OGGETTO : Osservazioni al Piano Regionale delle Attività Estrattive adottato con Delibera di Giunta Regionale n. 81 - 6285 del 16/12/2022, espresse a seguito della consultazione dei soggetti competenti in materia ambientale e del pubblico prevista dall'articolo 14 del d.lgs. 152/2006 -

**OGGETTO: PIANO REGIONALE DELLE ATTIVITA' ESTRATTIVE DELLA REGIONE PIEMONTE (PRAE) –
PROCEDURA DI VAS N. 007/REG/2020 – OSSERVAZIONI E CORREZIONI - CODICE POLO N01069**

Osservazioni al Piano Regionale delle Attività Estrattive (PRAE) della Regione Piemonte, adottato dalla Giunta regionale con D.G.R. n. 81-6285 del 16.12.2022

CAVA "RIVE DI STURA" in Comune di Trinità

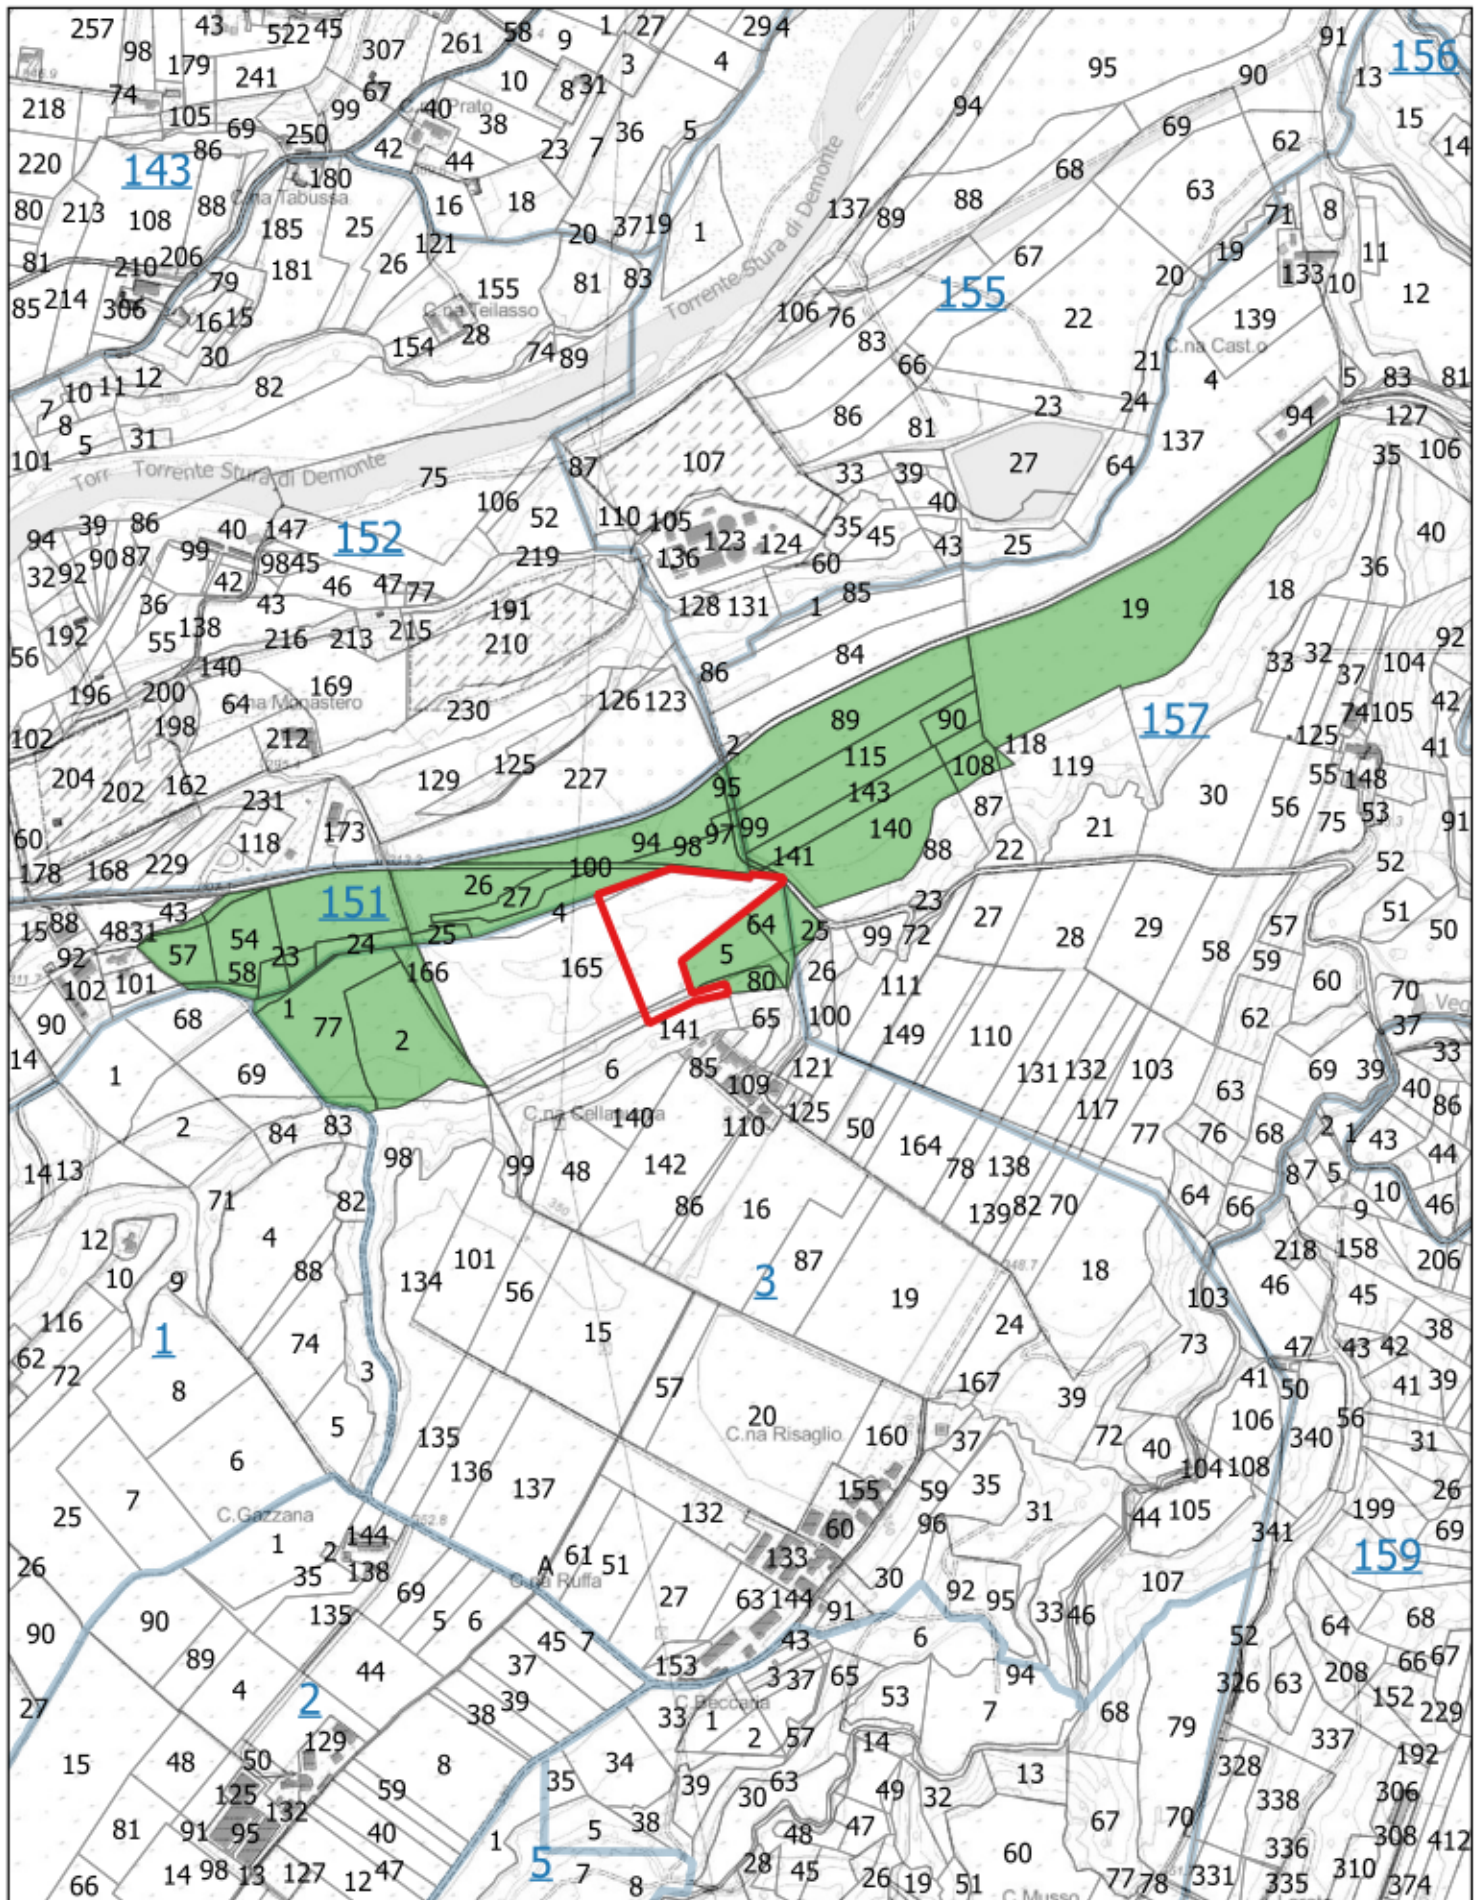
Il PRAE non riporta il perimetro di questa cava.

Si richiede quindi di recepire il perimetro di cava nel PRAE (perimetro rosso nella planimetria allegata).

I mappali da inserire sono i seguenti: Trinità, Fg. 3 – mappali nn. 4 (parte), 83 (parte) e 165 (parte)

Oltre all'area autorizzata, la Ditta ha individuato al contorno un giacimento oggetto di possibile sfruttamento minerario in continuità con la cava in esercizio.

Si segnala tale ambito come polo al contorno dell'area autorizzata.

I mappali di cui si chiede l'inserimento sono i seguenti (retino verde nella planimetria allegata):

- Trinità, Fg. 3 – mappali nn. 1, 77, 2, 64, 166, 80, 5.
- Fossano, Fg. 151 – mappali nn. 18, 95, 26, 55, 54, 97, 94, 100, 24, 53, 23, 56, 57, 99, 96, 27, 25, 58, 98.
- Fossano, Fg. 157 – mappali nn. 142, 25, 19, 115, 145, 89, 146, 118, 108, 90, 144, 141, 116, 143, 140.

POLO CHERASCO-BRA – C01031

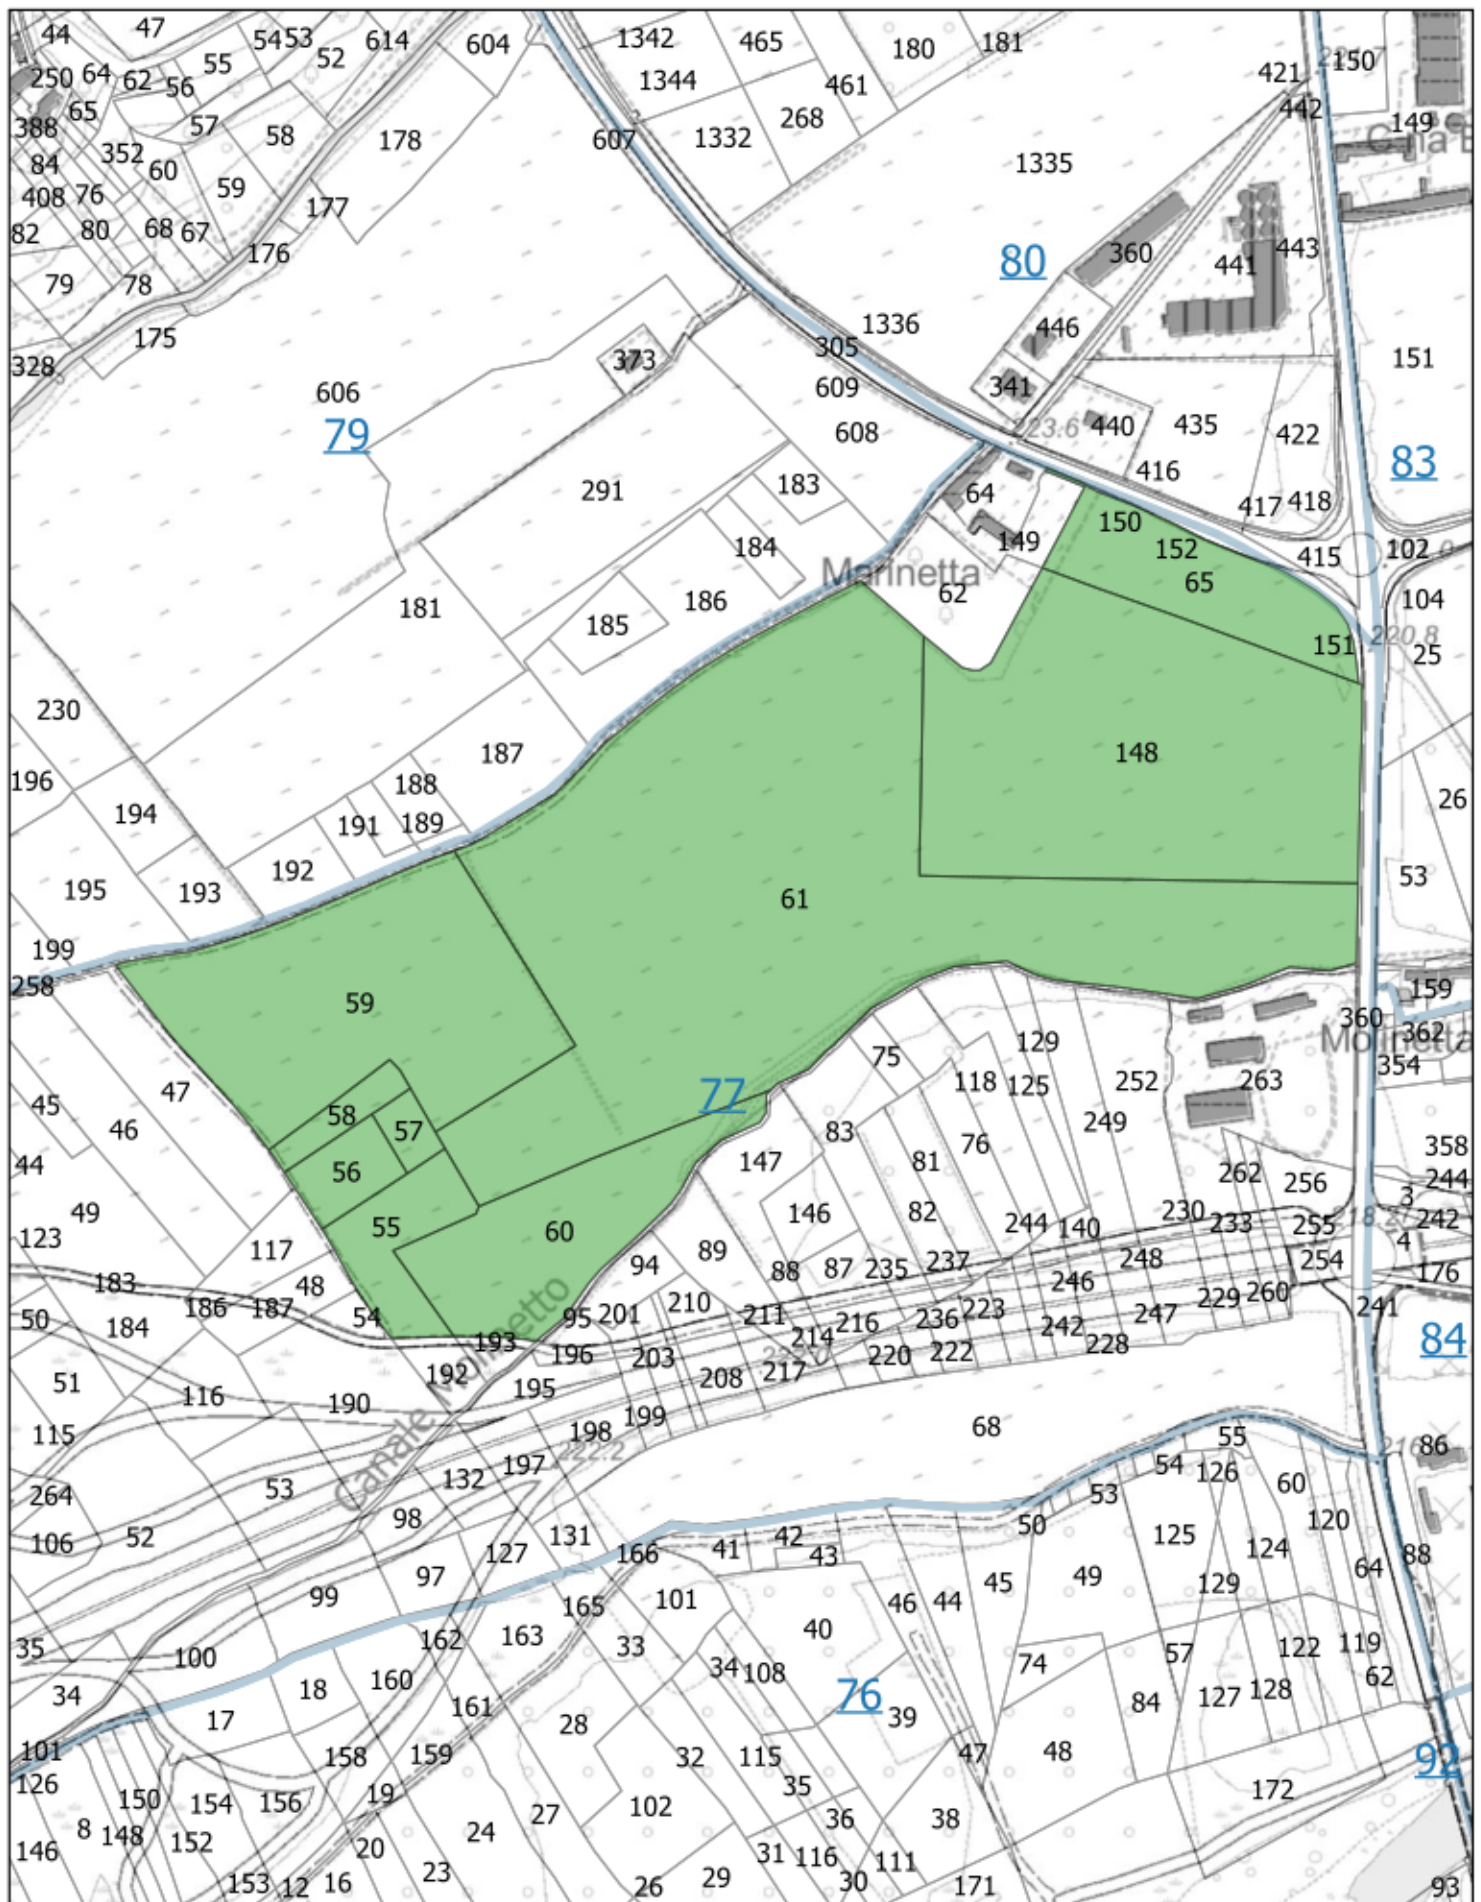
All'interno del polo di Cherasco-Bra è presente una cava (non di proprietà dello scrivente) che non è stata completata a livello di coltivazione mineraria e di recupero ambientale. Vista la vicinanza di tale sito rispetto all'impianto della Ditta FP BETON, si ritiene utile integrarlo nel polo Cherasco-Bra C01031 in modo tale da poter terminare l'estrazione.

I mappali da inserire sono i seguenti (retino verde nella planimetria allegata):

- Cherasco, Fg. 77 – mappali nn. 65, 148, 61, 59, 57, 55, 58, 60, 56.

POLO CHERASCO-BRA – C01031

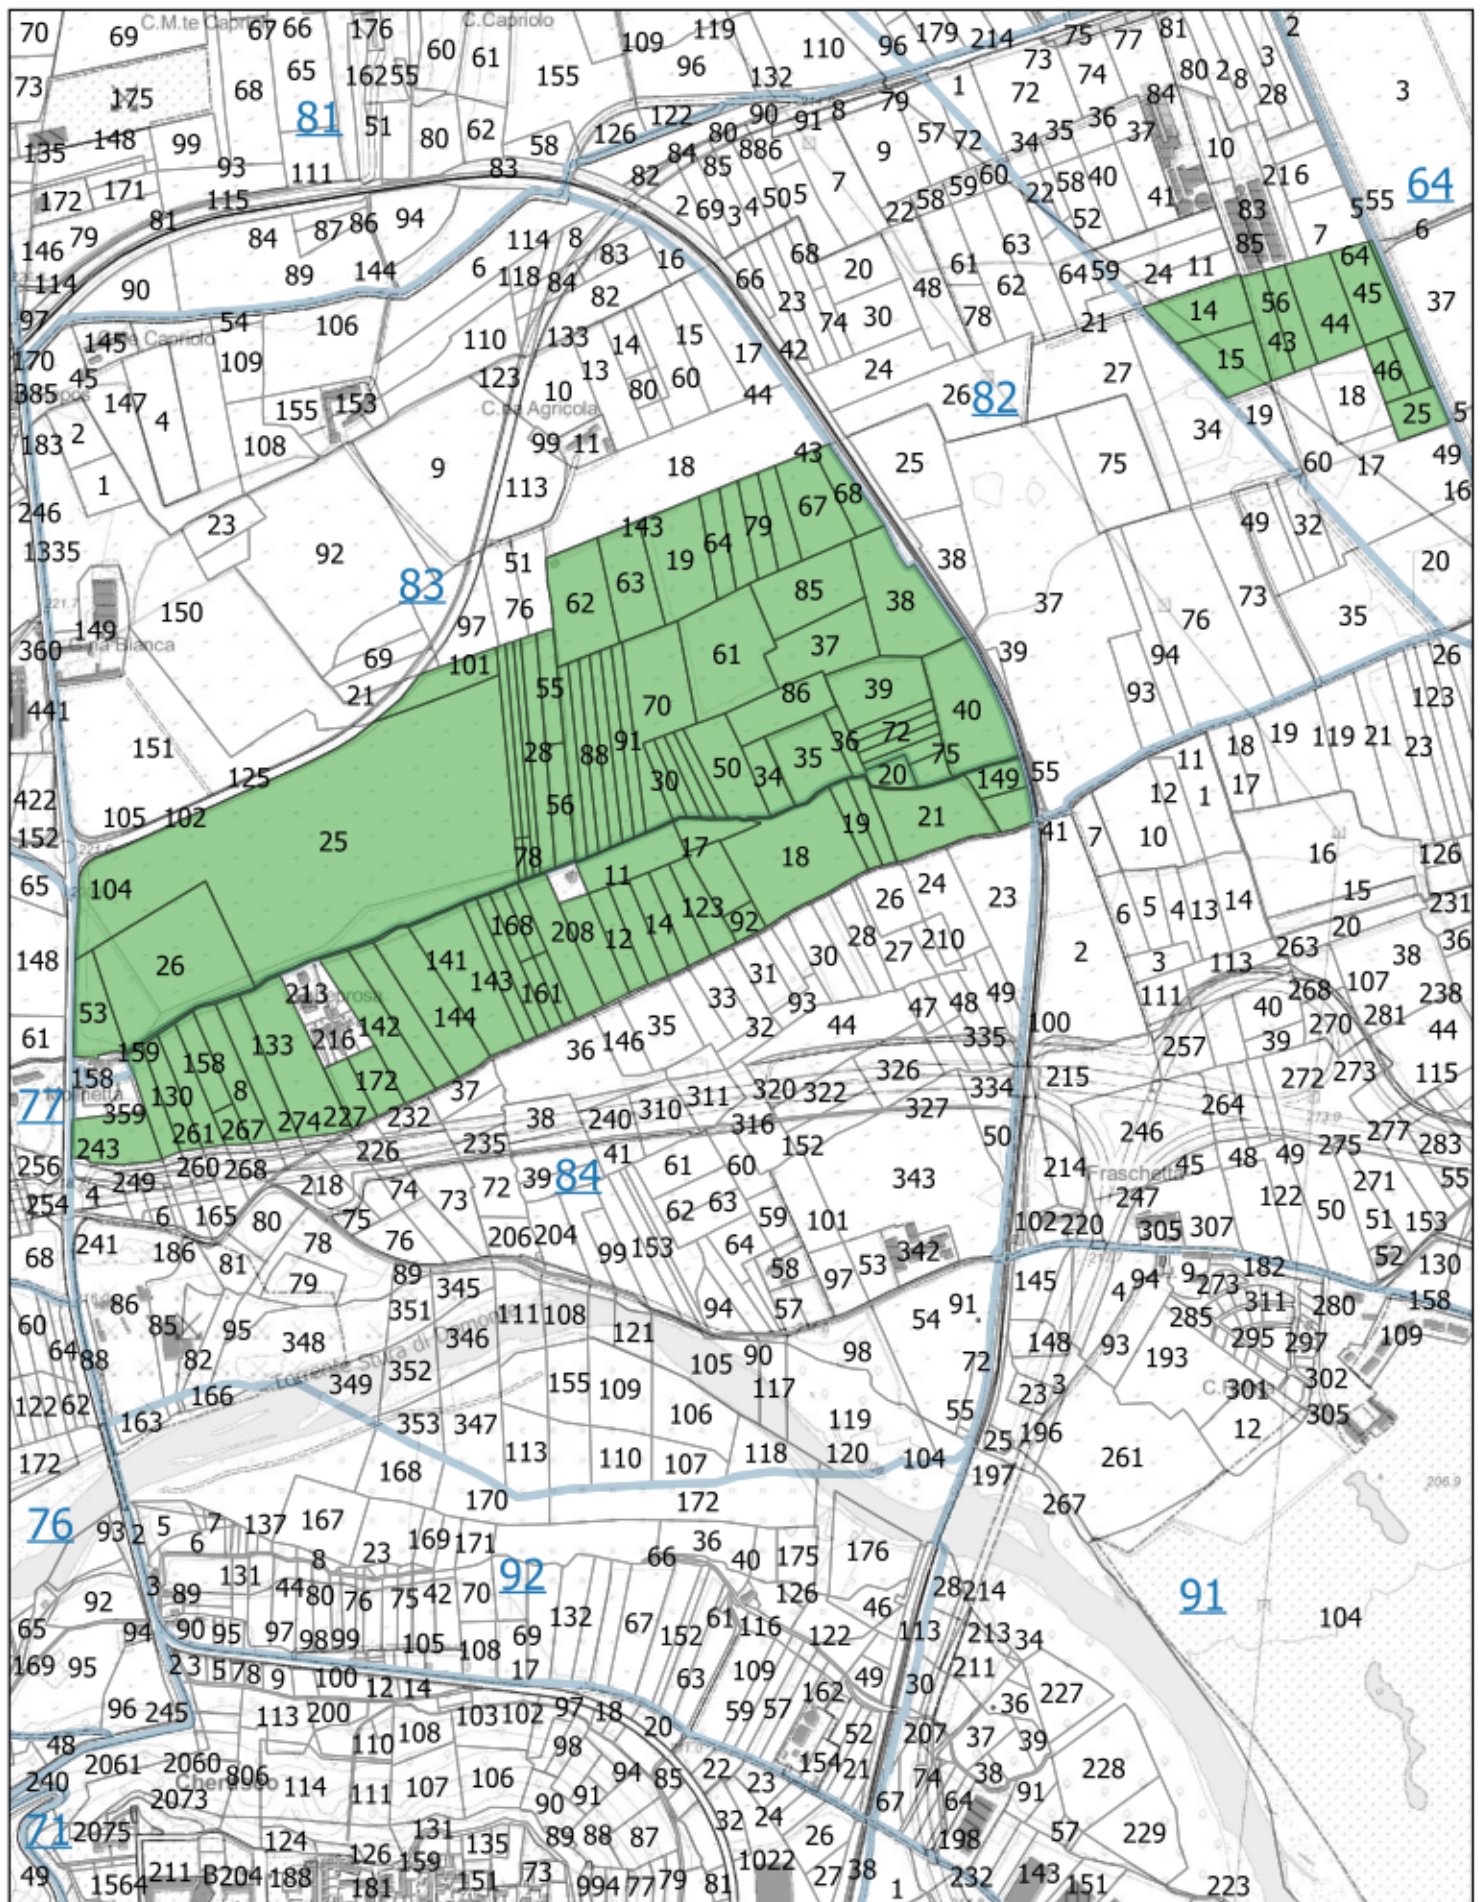
All'interno del polo di Cherasco-Bra è correttamente individuata la cava Pedaggera di proprietà dello scrivente. E' anche indicato un polo di ampliamento della cava stessa.

La Ditta ha individuato altri terreni che possono essere inseriti nel polo in oggetto in quanto presentano un giacimento di sicuro interesse estrattivo sia per la qualità del materiale, che per la vicinanza con il proprio impianto.

I mappali di cui si chiede l'inserimento sono i seguenti (retino verde nella planimetria allegata):

- Bra, Fg. 73 – mappali nn. 45, 62, 47, 46, 56, 43, 14, 61, 15, 25, 44.
- Cherasco, Fg. 84 – mappali nn. 358, 131, 130, 132, 129, 158, 8, 170, 133, 145, 22, 20, 172, 21, 149, 142, 166, 173, 19, 144, 18, 141, 92, 140, 123, 16, 17, 143, 15, 11, 161, 14, 168, 162, 13, 208, 12, 138, 139.
- Cherasco, Fg. 83 – mappali nn. 53, 27, 58, 25, 26, 59, 101, 77, 78, 28, 56, 55, 29, 87, 62, 88, 89, 63, 90, 19, 91, 64, 70, 65, 61, 3, 79, 50, 31, 68, 66, 85, 86, 33, 32, 38, 67, 37, 34, 40, 39, 35, 75, 36, 74, 71, 73, 72.
